Deel P 440/460	Groep 35
Betreft waterlekkage koplamp MY'92	NO. NL411
	Datum 920326

Service Bulletin

Dit bulletin vervangt bulletin 400 - 35 NL411 d.d. 910923

Figure 1:

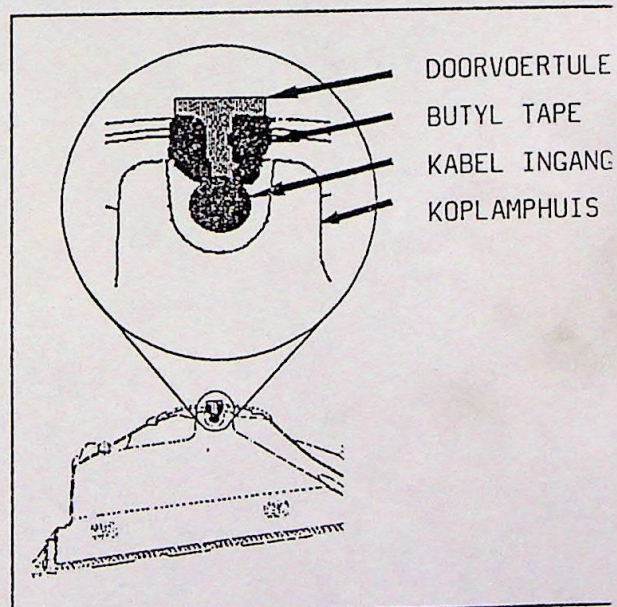
De service oplossing zoals in het vervallen bulletin aangegeven en ook toegepast in produktie tussen ch.nr. 256520 en 286000 lost niet alle waterlekkages in de koplampen op.

Water dat zich verzamelt rond de doorvoertule kan de koplamp binnentreden door de kleine opening tussen doorvoertule en koplamphuis.

Breng butyl kit aan de onderzijde van de koplamp aan rond de doorvoertule zoals aangegeven in fig. 1.

Benodigd is een paar cm. butyl tape welke leverbaar is onder o/n 1321227-9

In produktie bestaat de oplossing uit een modificatie aan het koplamphuis. Deze modificatie wordt toegepast vanaf ch.nr. 286000.
